第16回検討会の位置づけと資料内容

2024年3月22日

電力広域的運営推進機関

▶ 資料5：運転時の最低出力 についての御意見（まとめ）

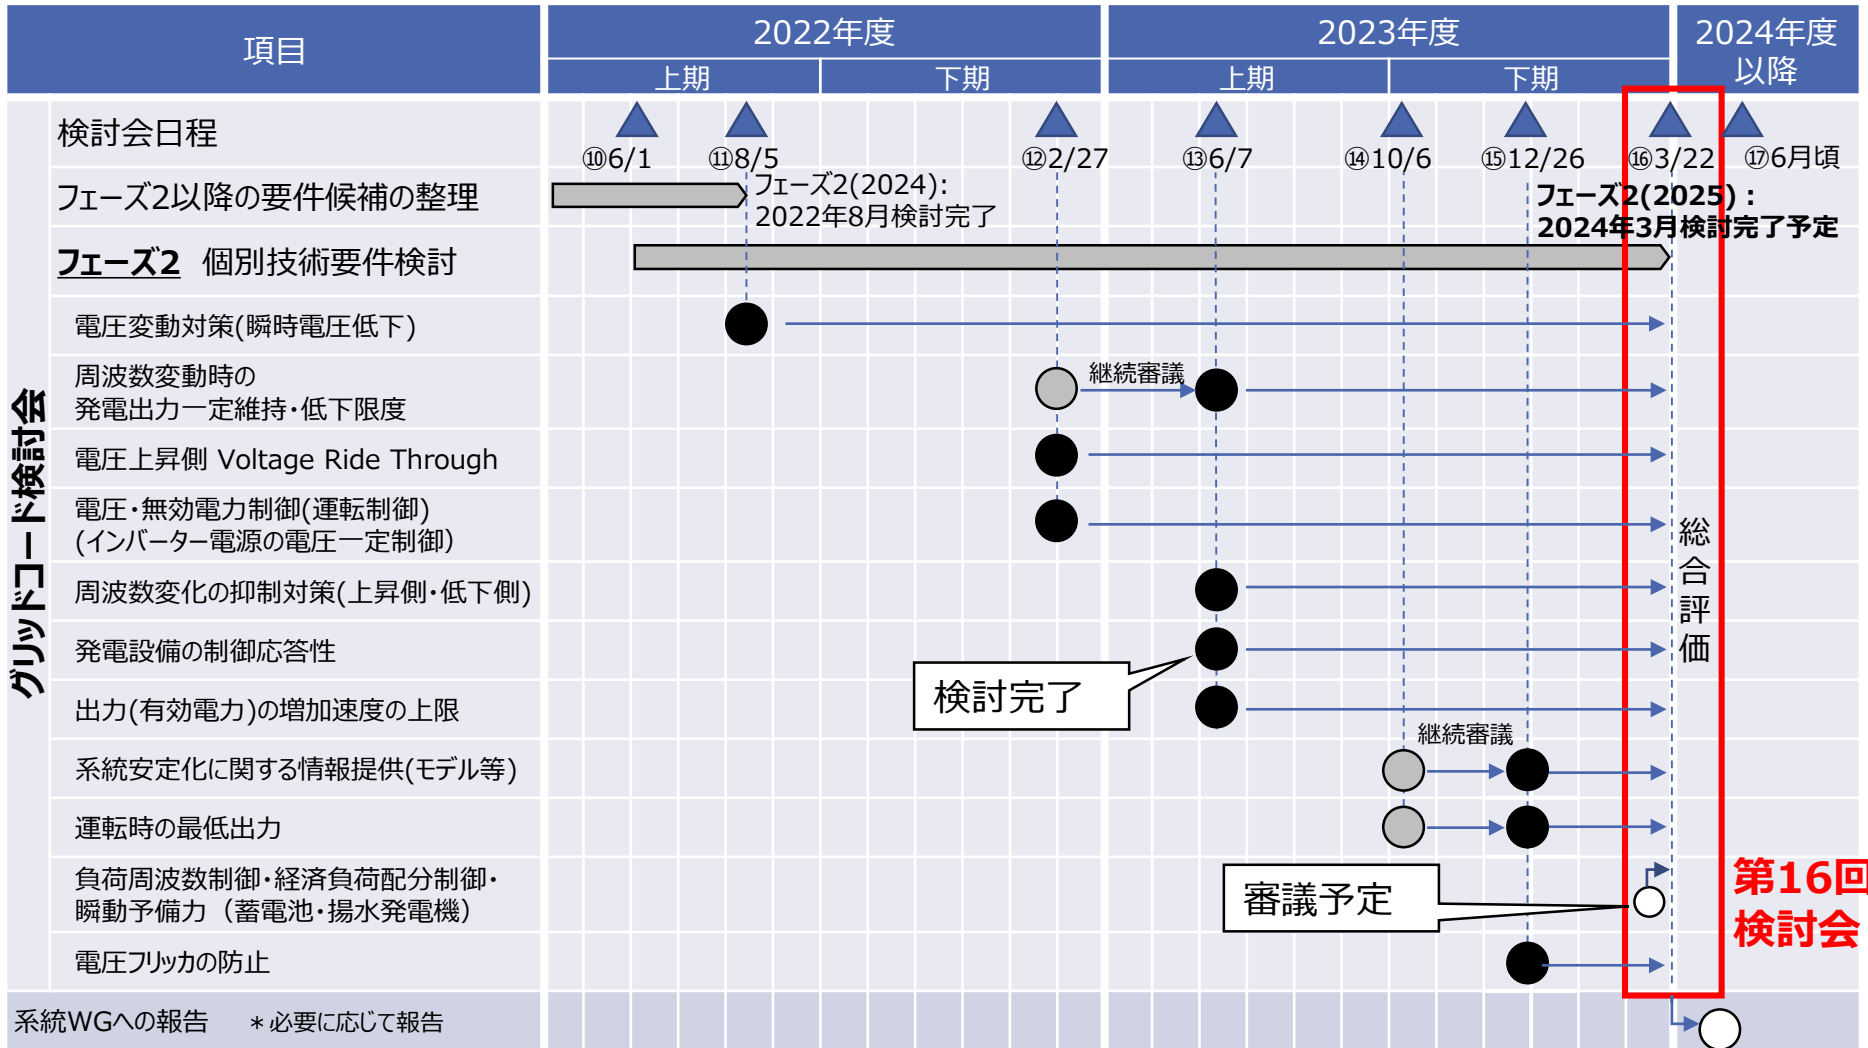
- （添木オブザーバー）「抑制指令時に逆潮流とならないことを目安に」の件であるが、系統連系技術要件およびエネ庁ガイドラインについて削除いただき感謝する。しかし一方で、18ページの日本電気協会の**系統連系規程**においては、引き続き「抑制指令時に逆潮流とならないことを目安に」の記載を残す案となっていることに違和感を持った。また、本件について前回、岩船委員より、定量的なラインを逆潮流しないところに線を引く必要性が分からないとご発言いただいているが、この18ページの系統連系規程がこの案であれば、このご発言にも答えていないことになるため、その整理も併せて必要ではないかと感じた。

- →（岸オブザーバー）系統全体として再エネ活用を優先する場合、余剰時は自家発電もできるだけ抑制したほうが経済合理性はあるかと理解している。他方で、**自家発電は本来、自分達の需要を賄うために設置したものであるため、最低出力まで下げるのではなく、系統に余剰分を出さないことは筋が通る話**だと理解している。ただ、設備形成上、**需要家内で調整できないこともあるため、個別協議は必要**だと考えている。前回の検討会で岩船委員から、従来からの個別協議で業界側が頑張っているから技術要件やガイドラインの記載は不要ではないかというご意見があったと記憶しているが、この**従来からの個別協議は系統連系規程に基づいたものであり、裏を返せば協議として目指す指標が系統連系規程に書いてあるということこそが、有効に働いている**と言えると思う。このため、**前提を目安に変更していただいているので、業界と一般送配電事業者側の思いの折衷案になっている**と認識しており、できれば系統連系規程についてはこのまま残させていただきたいというのが一般送配電事業者側の意見である。

- →（岩船委員）岸オブザーバーからご説明があったように、逆潮流しないということが自家消費内に収めるという何らかのきちんとしたラインになるのであれば、一つの整理としては大事にされる理由があると認識した。**岸オブザーバーからのご説明には納得がいったので、今回の整理で進めていただくのがよい**と考えた。

▶ 資料6：電圧フリッカの防止 についての御意見（まとめ）

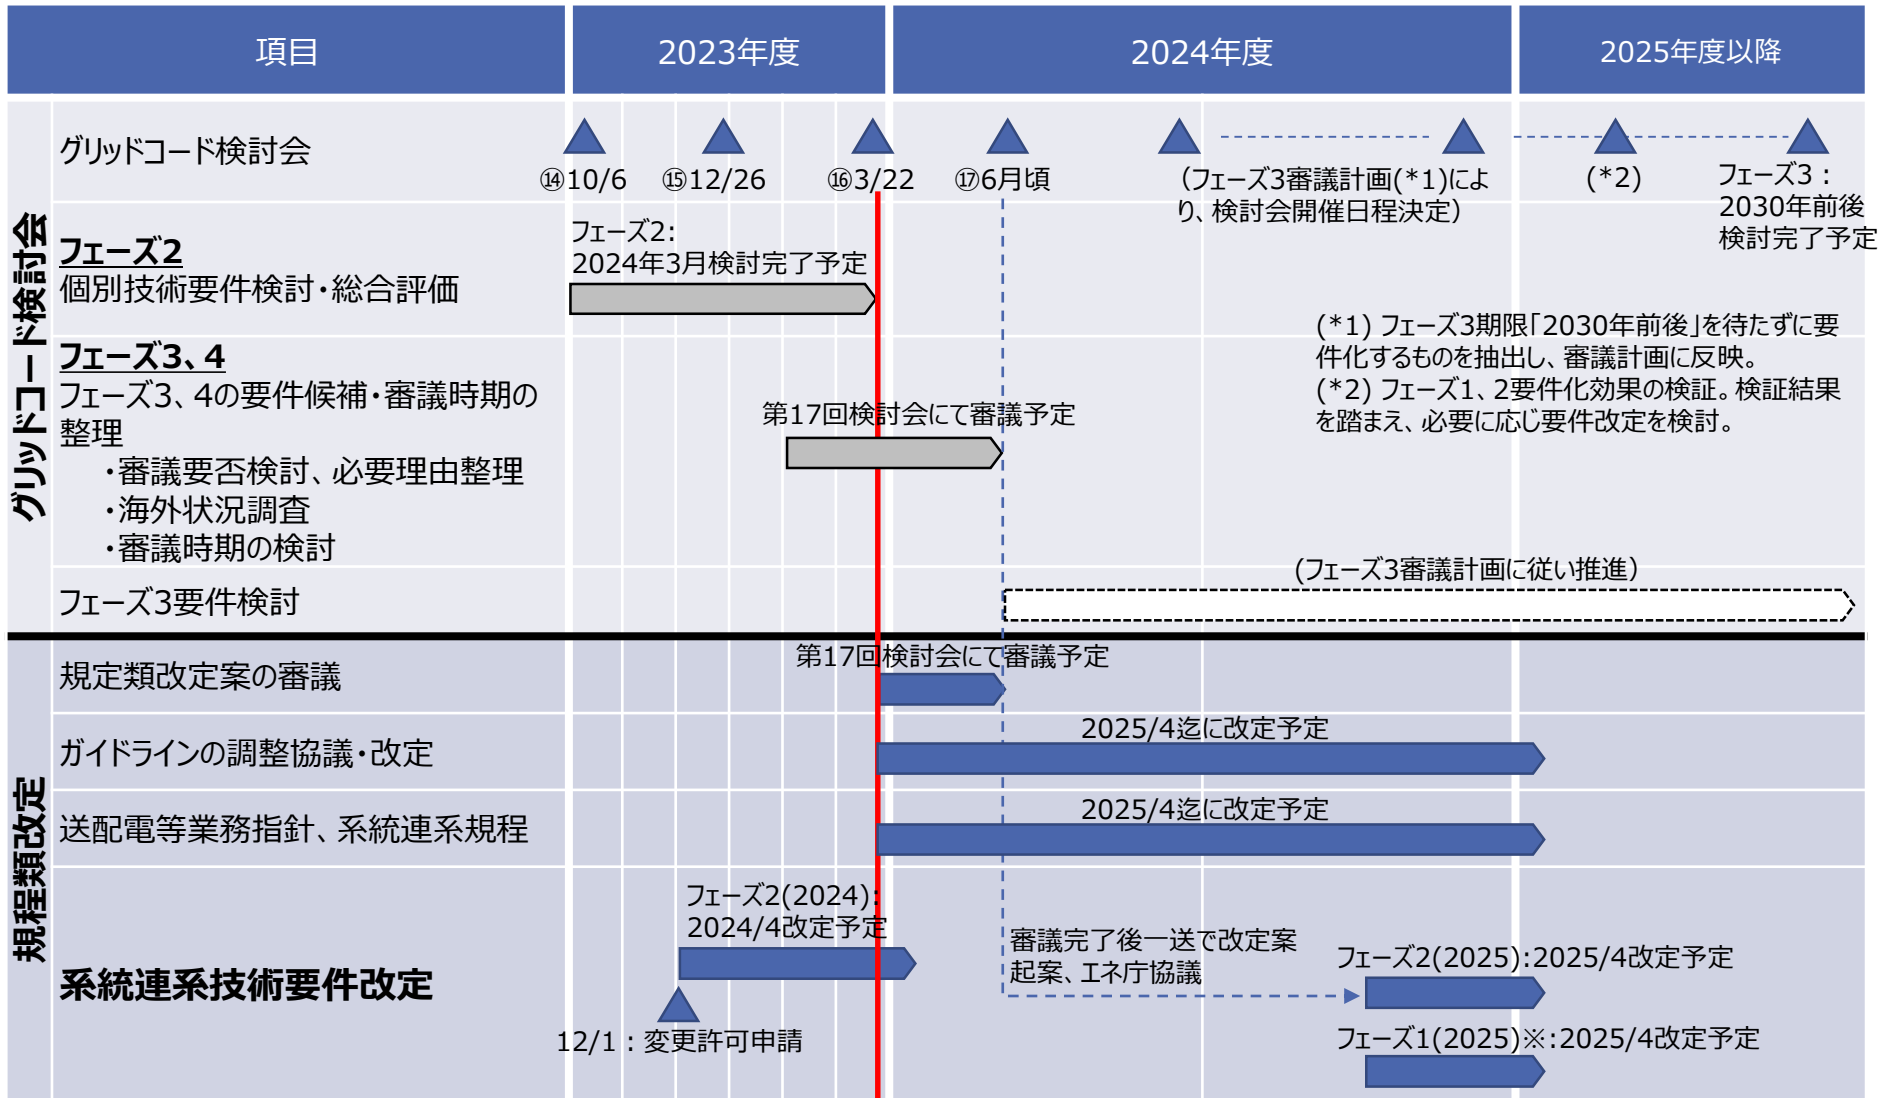
- （七原委員）**内容的には全く異論はない。**これでフリッカ問題が収まることを期待している。**この種の共振が起こるのはインバーターで非常に嫌な現象であり、こういうことが仮に起きそうであれば、早めに課題を見出して対策を打っていく必要がある。**これはまだ単純で皆が同じ動きをしているため、それで揺らしているということはあるのだが、抑えることもできる。これがバラバラに動き出したらば収拾がつかなくなる。これはインバーターが抱えている根本的な課題であるため、今後、非常に注視したほうがよい課題だと考える。
- →（岸オブザーバー） 後は特定の周期に限らずに電圧フリッカを抑制することができるPCSの使用を必須化する要件であり、**全面的に事務局側に賛同する。**なお、系統連系技術要件は新規に連系するPCSの要件であるが、これまでどおり、既設の発電機においては発電事業者に過大な負担をかけない範囲で、**フリッカが顕在化しているエリア、もしくは顕在化する可能性が高いエリアにおいて、PCSの設定変更等の対策を進めていきたい**ため、引き続きご協力いただきたく、よろしく願います。
- →（加藤座長） 周期に拘らず、こういう問題が起こり得る可能性があるため、将来的にそれを抑えるような対策も考える必要があるのではないかと理解した。それがすぐに対応できるかどうか非常に問題であるので、それについては今後そういう現象が出てきた時に考えるというしかないのかも知れない。
- →（事務局） この**無効電力注入に関するフリッカについては、このような対策をすることによって発生を回避できるのではないかと期待**している。この事象はそのように考えているが、七原委員からご指摘いただいたとおり、**PCSの色々な機能が色々干渉して電力品質を悪化させるような事象が発生することは懸念**されるため、**予兆をどのようにして掴むのかが非常に重要**だと考えている。皆さんから色々ご知見をいただきながら、電力品質の確保の検討を進めていきたい。
